Expediente: **053760443061**
Radicado: **RE-03119-2025**
Sede: **SANTUARIO**
Dependencia: **Grupo Recurso Hídrico**
Tipo Documental: **RESOLUCIONES**
Fecha: **12/08/2025** Hora: **16:25:26** Folios: **16**

RESOLUCIÓN N°

POR MEDIO DE LA CUAL SE OTORGA UN PERMISO DE VERTIMIENTOS Y SE ADOPTAN OTRAS DETERMINACIONES

Que técnicos de la Corporación procedieron a evaluar la información presentada, generándose el Informe Técnico N° **IT-05421-2025** del 11 de agosto de 2025, dentro del cual se formularon las siguientes observaciones y conclusiones las cuales son parte integral del presente acto:

Mapa 1. Áreas de protección por Amenaza Alta

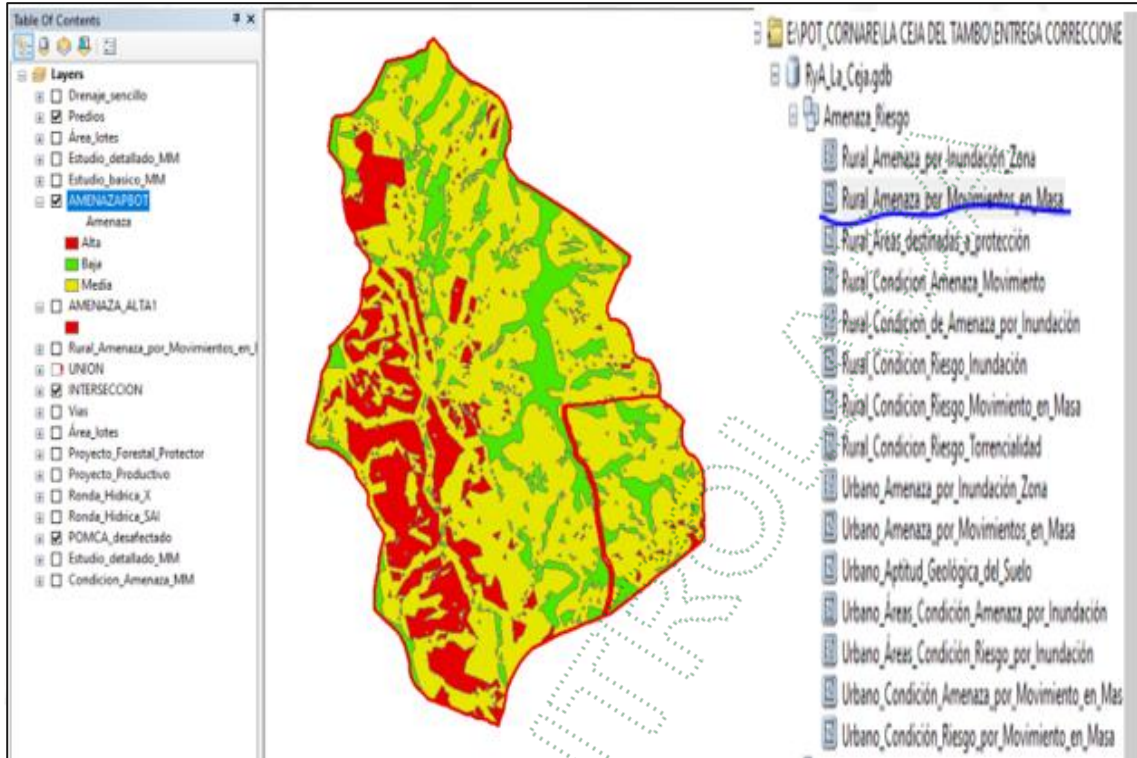
Las áreas de protección por Amenaza Alta presentan la siguiente distribución. **Ver Mapa 1.**

Las áreas de amenaza presentadas por el proyecto Las Bromelias dentro del **Anexo 5** denominadas como estudio "ESTUDIO_BASICO_MM" **Ver Mapa 2** radicado N°CE-20770-2024, corresponden a las que se encuentran delimitadas en la GDB concertada en la modificación excepcional de normas urbanísticas del Plan Básico de Ordenamiento Territorial del Municipio de La Ceja - Antioquia, Acuerdo 09 del 2023.

Mapa 2. Estudio básico de Básico Rural Amenaza por movimiento en masa PBOT Municipio de La Ceja

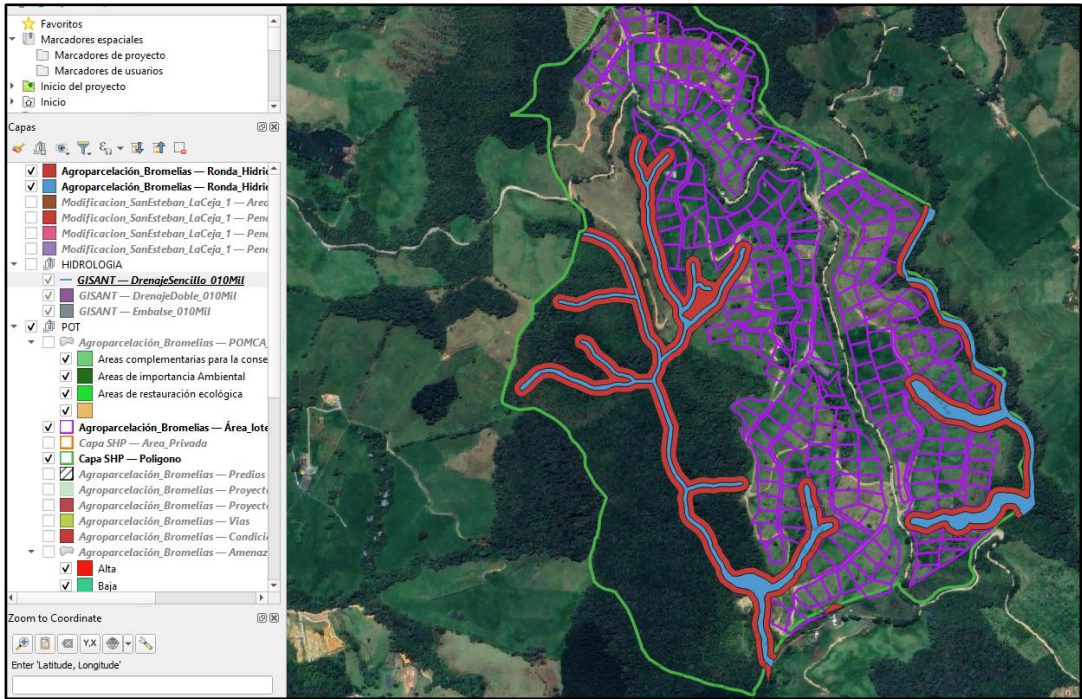
Según la cartografía del PBOT, el proyecto Las Bromelias posee aproximadamente un **17.29 % en zona de Amenaza Alta por movimientos de masa, con una extensión de 11.46 hectáreas**, dentro de los ajustes realizados por la Parcelación se reconfiguró localizar los predios y viviendas por fuera de estas zonas considerando lo establecido por el ARTÍCULO 4.3.3.25. ÁREAS CON CONDICIÓN DE AMENAZA POR MOVIMIENTO EN MASA Y EROSIÓN, Plan Básico de Ordenamiento Territorial de La Ceja, **dentro de esta zona no se permite la construcción de viviendas, por tanto, la configuración, el número total y distribución cambia en el sentido de no contar con esta extensión total.**

Mapa 4. Propuesta urbanística reconfiguración final Agroparcelación Las Bromelias (184 predios).

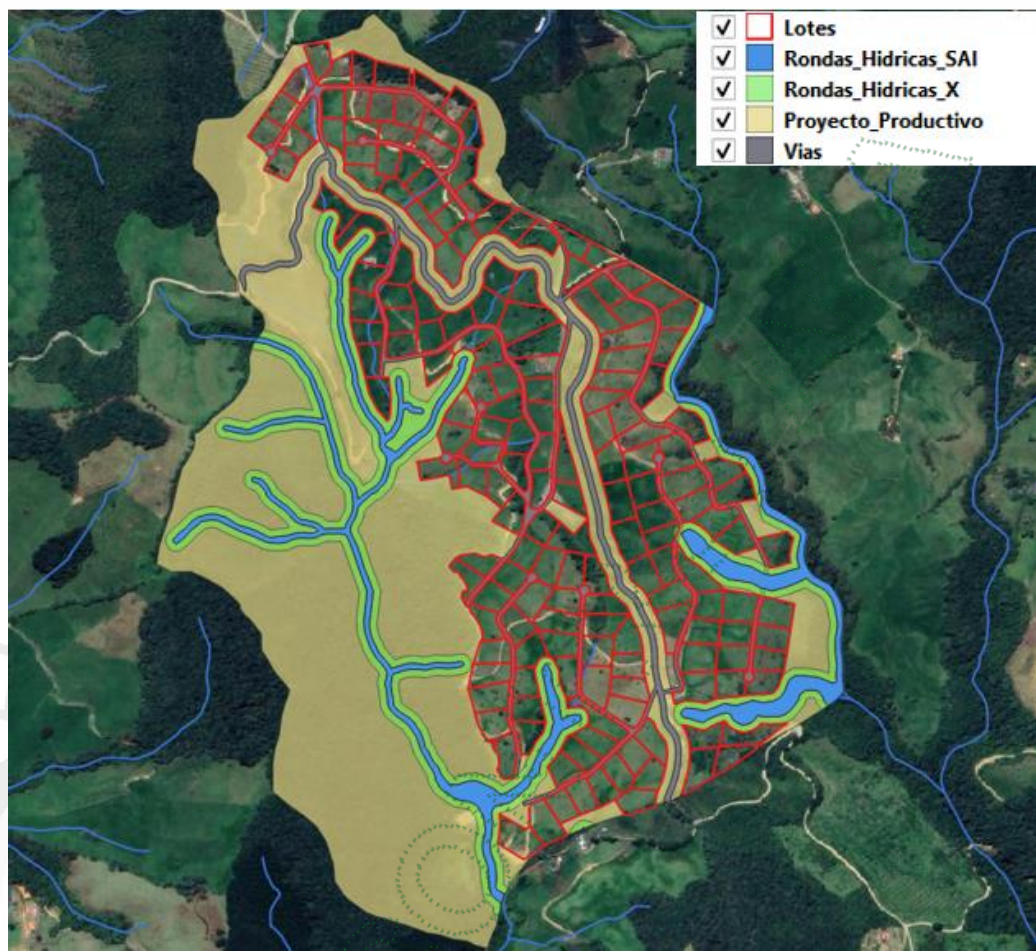
- La propuesta de reconfiguración presentada para la Parcelación Las Bromelias, mediante el radicado N°CE-09439-2025 del 29 de mayo del 2025 acogió la densidad para cada una de las subzonas de manejo de que conforman el predio, aplicando la densidad establecida en el PBOT del Municipio de La Ceja por considerarse el instrumento de planificación más restrictivo que el Plan de Ordenamiento y Manejo de Cuenca Hidrográfica POMCA del Río Arma, en las tablas 1 y 2 se detalla el cálculo de estas:

Mapa 5. Ajuste de zonificación Ambiental del POMCA del Río Arma en los predios del proyecto.

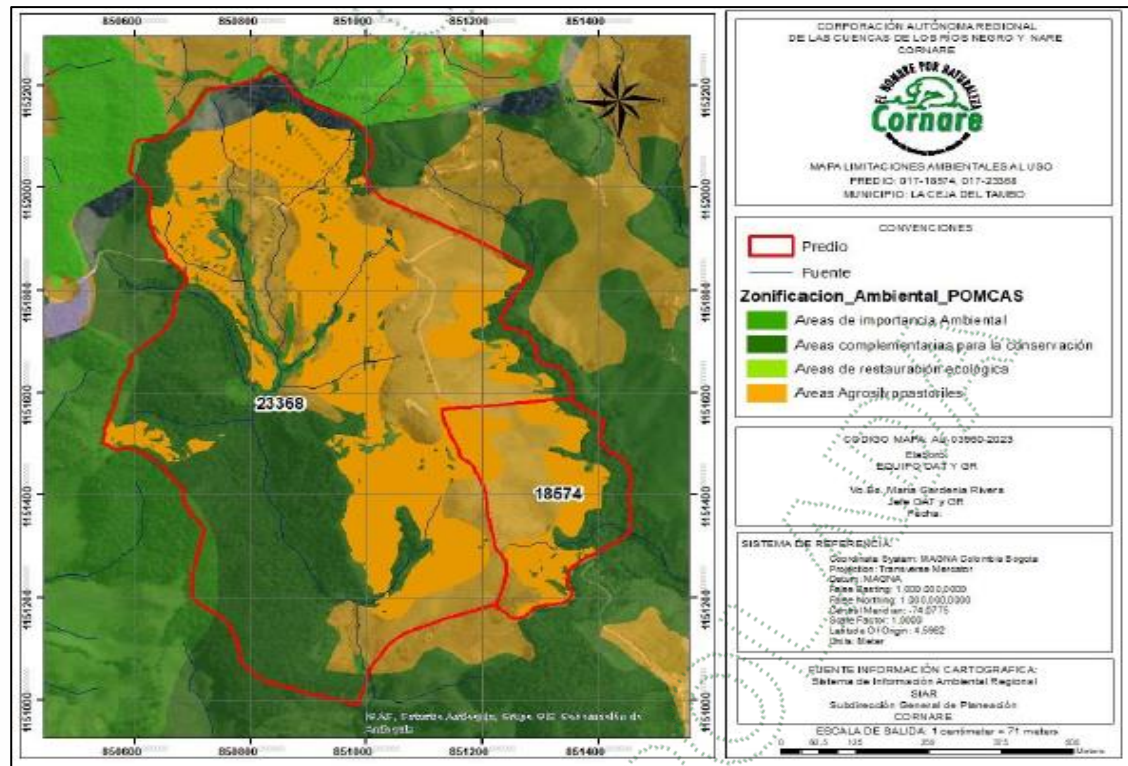
- a) **POMCA:** el proyecto se encuentra ubicado en el POMCA del Río Arma, el cual fue aprobado mediante la Resolución No.112-1187 del 21 de diciembre de 2018, las subzonas de manejo para los predios con FMI 017-23368 y 017-18574 fueron revisadas y modificadas por la Resolución RE-04872 del 16 de noviembre del 2023. **Ver Mapa 4 e Imagen 2**
